Lisää turvallisuutta Ojanperänkankaan ja Okkosenrannan jalankulkijoille / Valtuustoaloite

KV 24.03.2025 § 26

LL 15.01.2026 § 7

Kuva 1.

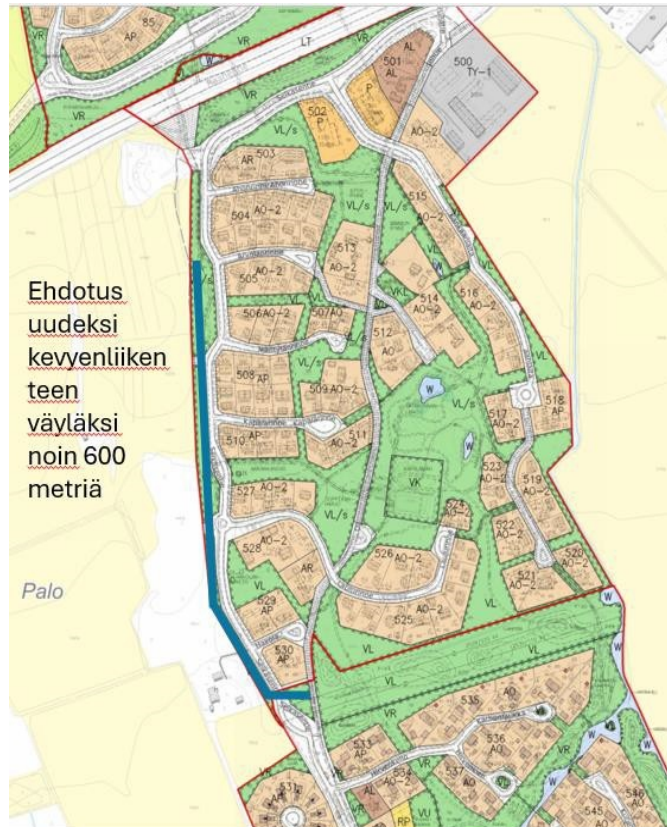
Kokoomuksen valtuustoryhmä ehdottaa, että selvitetään mahdollisuudet uuden noin 600 metrin kevyenliikenteen väylän toteuttamiseksi Selkäsentien varrelle, Arvolanrinteen tieliittymän ja Okkosenrannan välille. Väylä sijoittuisi pääosin sähkölinjojen kohdalle Ojanperänkankaan ja Okkosenrannan pääkatualueilla, pääosin kunnan omistamille alueille.

- 1 tiealueella olevan tilan riittävyyden kevyenliikenteen väylää varten
- 2 Kevyenliikenteen väylän kustannuksien selvittämistä seuraavan vuoden talousarviota varten

Aloitteessa esitetty väyläreitti on kaavoituksessa varattu latureitistölle. Päällekkäinen yhteiskäyttö ei kunnossapidon kannalta ole mahdollista. Kaksisuuntaisen kävely ja pyöräily väylän tilantarve on 3,5 m, lisäksi on huomioitava kuivatusratkaisut, sähkölinjan suojaetäisyydet, riittävät näkemäalueet, pysäkkijärjestelyjen muutostarpeet ja talvikunnossapidon tilantarve mm. lumitiloissa sekä turvallinen erottelu ajoneuvoliikenteestä esim. viher- tai välikaistan tarve ja valaistus. Kokonaistilan tarve on 6-8 m ja katualueen mahdollisen lisäyksen tarve tulee selvittää kadun kapeimmilta kohdilta. Kustannusarvio 600 metrin pituisen kävely- ja pyöräilyväylän rakentamisesta on noin 600 000 euroa. Lisäksi VL-alueella kulkee ilmajohto sähkölinja, mikä jouduttaisiin purkamaan pois. Kustannukset ovat tämän tyyppisen sähkölinjan purkamiselle korkeat, arviolta n. 30 000 e. Valaistuksen muutostyöt lisäävät myös kustannuksia. Tarkempi kustannusarvio ja tilantarve tarkentuu suunnittelu vaiheessa.
